5/7.8.1 – REVIZIJA PROJEKTA INFORMACIONO-KOMUNIKACIONOG SISTEMA-SISTEM OZVUČENJA
Investitor:	Infrastruktura železnica Srbije
Naručilac:	China Railway International Corporation Ltd.
Objekat:	Pruga Beograd - Subotica državna granica (Kelebija), DEONICA PRUGE NOVI SAD - SUBOTICA - DRŽAVNA GRANICA (KELEBIJA), u Novom Sadu, Kisaču, Stepanovićevu, Zmajevu, Vrbasu, Lovćencu, Malom Iđošu, Bačkoj Topoli, Žedniku, Naumovićevu i Subotici , K.O. Novi Sad I, K.O. Novi Sad IV, K.O. Kisač, K.O. Rumenka, K.O. Stepanovićevo , K.O. Čenej, K.O. Bačko Dobro Polje, K.O. Vrbas, K.O. Vrbas - grad, K.O. Zmajevo , K.O. Kucura, K.O. Lovćenac, K.O. Mali Iđoš, K.O. Feketić, K.O. Bačka Topola , K.O. Bačka Topola - Grad, K.O. Mali Beograd, K.O. Bikovo, K.O. Donji Grad, K.O. Žednik , K.O. Novi Grad, K.O. Palić, K.O. Stari Grad, na katastarskim parcelama prema spisku priloženom u Glavnoj svesci
Vrsta tehničke dokumentacije:	PZI Projekat za izvođenje

Oznaka i naziv dela projekta:	**5/7.8 – Revizija projekta informaciono-komunikacionih sistema – sistem ozvučenja, lokacija Kisač**
Vrsta radova:	Novi objekat
Projektant:	Dirigent Acoustics d.o.o. Mažuranićeva 29/9, Beograd
Odgovorno lice projektanta:	**mr Dejan Todor

Slika 2. Model perona i stanice sa dispozicijom zvučnika na železničkoj stanici Kisač

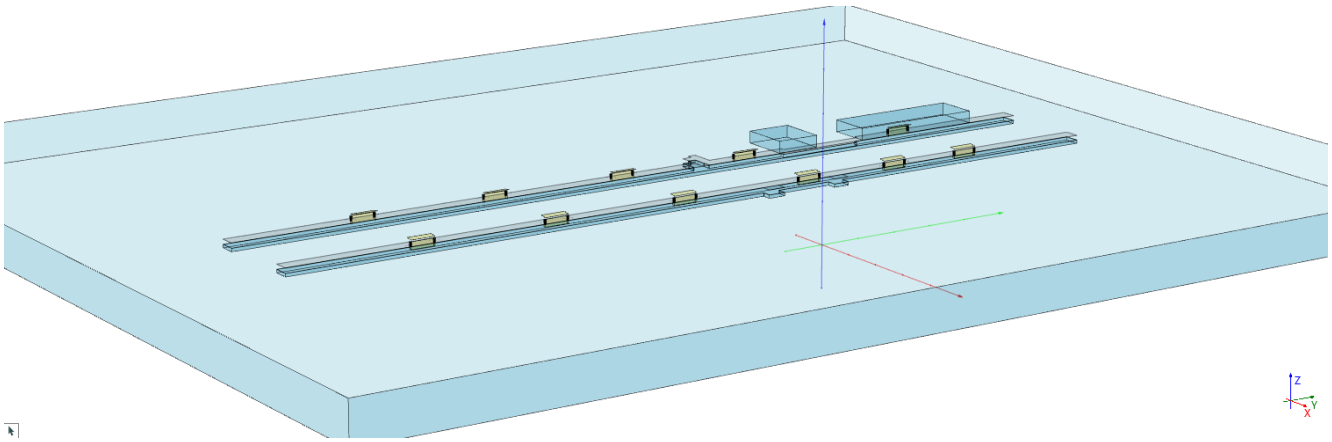
Na slici 2 prikazan je model stanice i pripadajućih perona u softverskom paketu EASE 5 sa dispozicijom svih zvučnika u novoprojektovanom stanju.

Slika 8. Model pokrivanja indeksom razumljivosti govora STI na pozicijama perona stanice Kisač

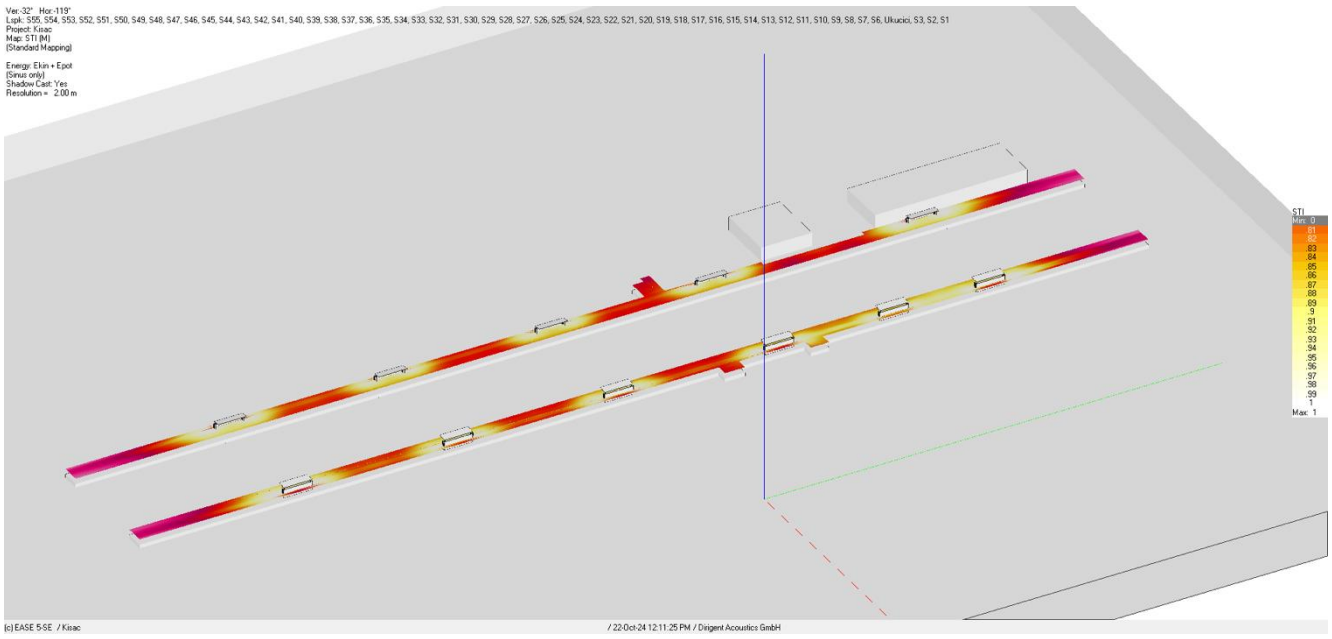
Na osnovu tabele 2 usvaja se kriterijum za indeks razumljivosti govora od minimalno 0.45 jer stanica Kisač nije predviđena za zaustavljanje međunarodnih vozova.

Analizom proračuna pokrivanja nivoom zvučnog pritiska direktnog i ukupnog zvuka i indeksa razumljivosti govora, kao i dijagrama distribucije nivoa zvučnog pritiska i razumljivosti govornih poruka, potvrđeno je da novoprojektovano rešenje obezbeđuje ravnomerno pokrivanje cele površine perona stanice direktnim zvukom, kao i da će ukupan indeks razumljivosti na objektu primenom novoprojektovanog rešenja biti minimalno 0.6

Projektovana vrednost indeksa razumljivosti govora pripada kategoriji D koja je označena kao kategorija dobre razumljivosti govornih poruka.

Vrsta tehn.dok.: PZI | Datum: 10.2024. | Crtež br.: PZI-2024-OZV-006-01

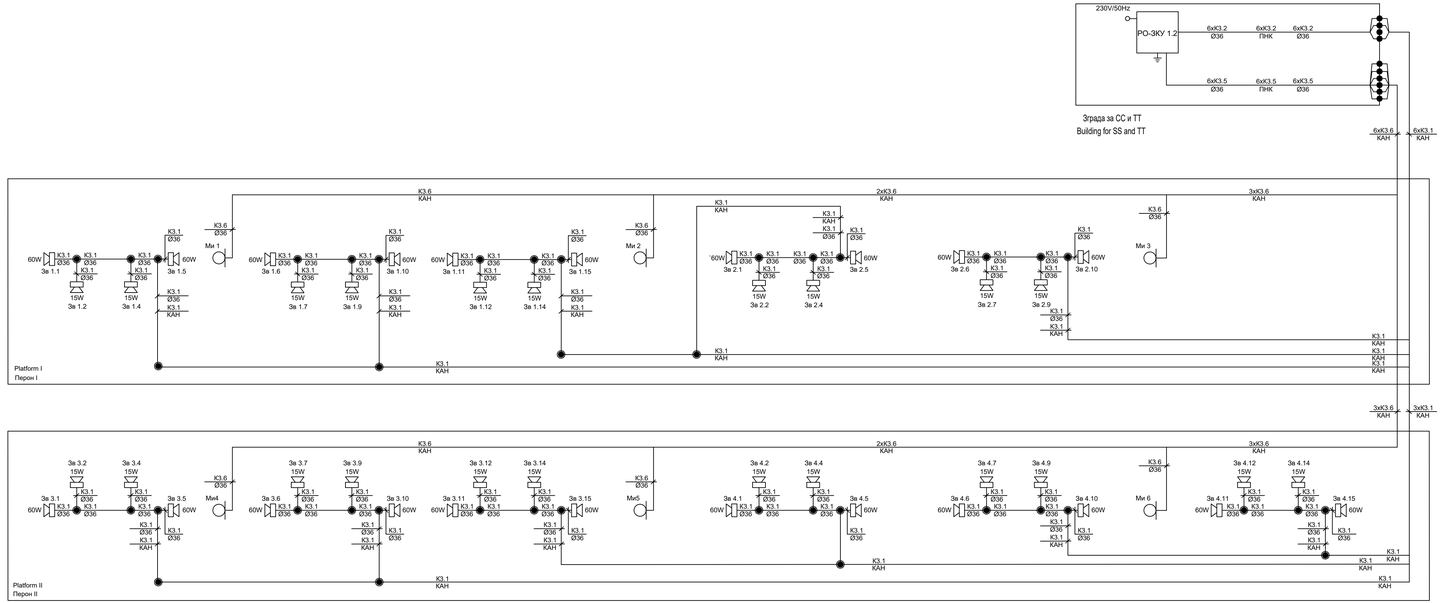
- Sve zvučnike tipa Bosch LBC 3210 postavljene horizontalno ispod nadstrešnice „kućica“ na peronima demontirati ili isključiti sa dovod signala. Ukupno na objektu ima 11 postavljenih „kućica“, odnosno potrebno je demontirati 11 zvučnika tipa Bosch LBC 3210.

- Sve zvučnike koji su postavljeni na stubovima „kućica“ sa spoljne strane, okrenuti ka peronima i podesiti tako da rade u režimu pojačanja 0 dB (60 W).

- Sve zvučnike postavljene sa unutrašnjih strana „kućica“, na stubovima podesiti tako da rade u režimu pojačanja -6 dB (15 W).
- Ostaviti postojeća podešavanja digitalne obrade signala u sistemu za ozvučavanje i obaveštavanje (*high pass* filter sa početnom frekvencijom od 330 Hz i karakteristikom uspona od 12 dB/oktavi i *low pass* filter sa frekvencijom odsecanja na 6800 Hz i karakteristikom opadanja od 12 dB/oktavi).

Na crtežu 01 u u grafičkom prilogu data je dispozicija zvučnika na peronima železničke stanice u novoprojektovanom stanju. Na crtežu 02 u grafičkom prilogu je dana jednopolna šema sistema razglasa na lokaciji Kisač u novoprojektovanom stanju.
